用于登报公示

版次	日期	备注
施工图审查机构		
施工图审查合格书编号		
项目名称 南井村幼儿园		
子项名称		
建设单位 福州高新区投资控股有限公司		
审 定		
工程负责人	林国桥	林国桥
专业负责人	林国桥	林国桥
审 核	庄淑榕	庄淑榕
校 对	林国桥	林国桥
设 计	李丽婷	李丽婷
制 图	李丽婷	李丽婷
图 名

修改单二

附图三 ②1~①轴局部立面图 1:100
变更前

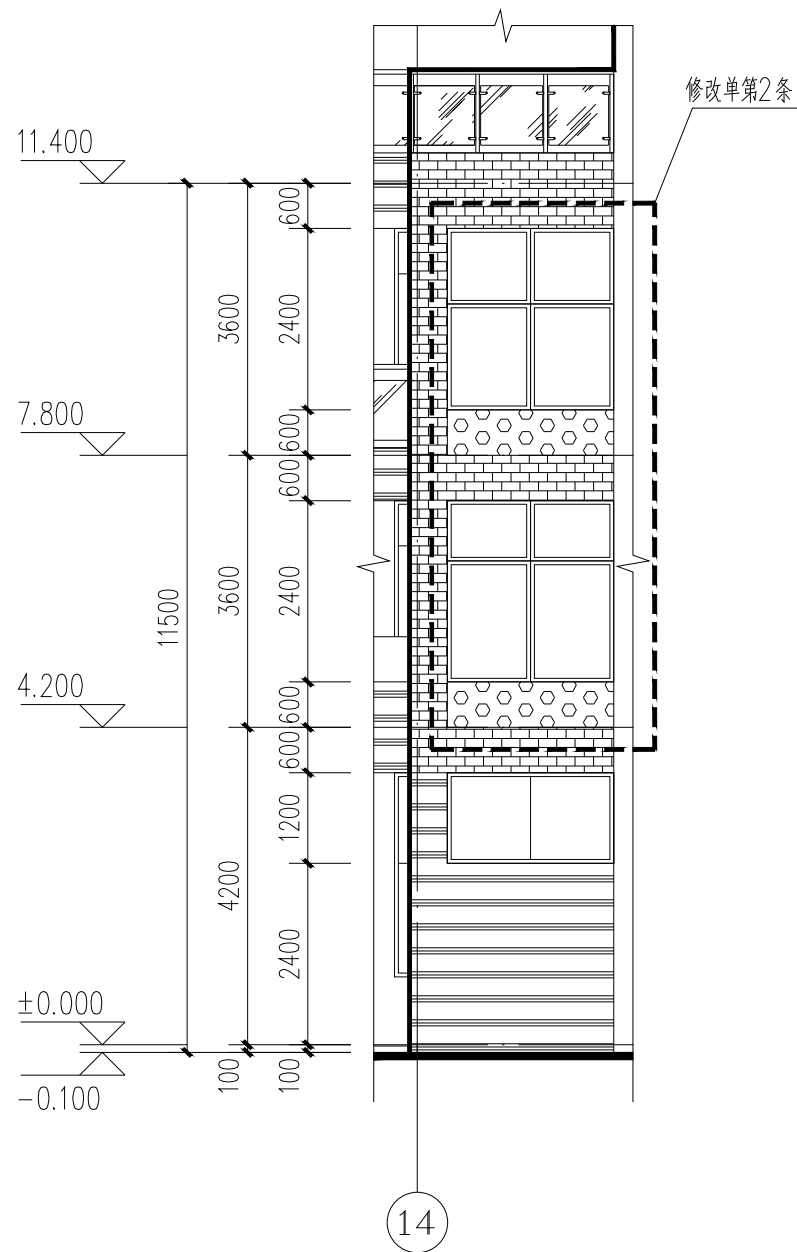
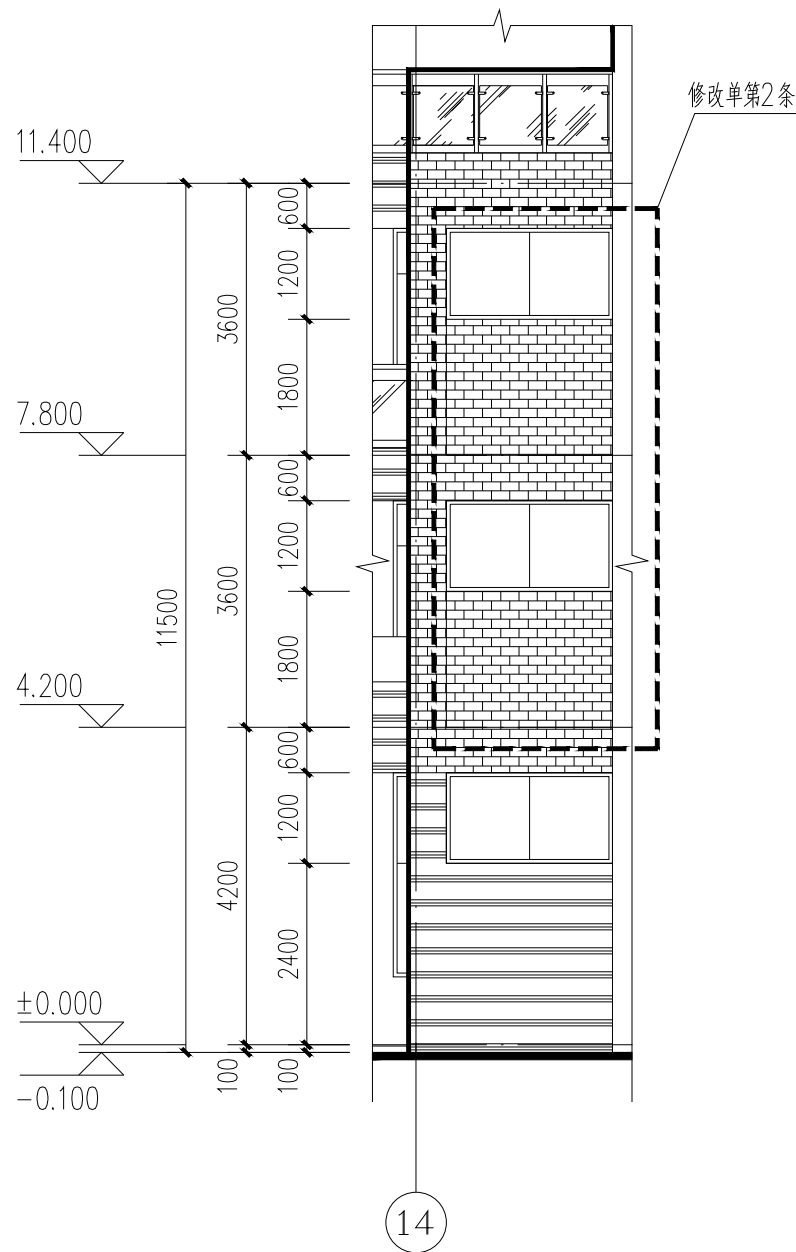
2、建施7中②1~①轴立面图①轴处二层和三层的白色铝穿孔板取消，同时窗户由原来的2.4m高度改为1.2m高度。
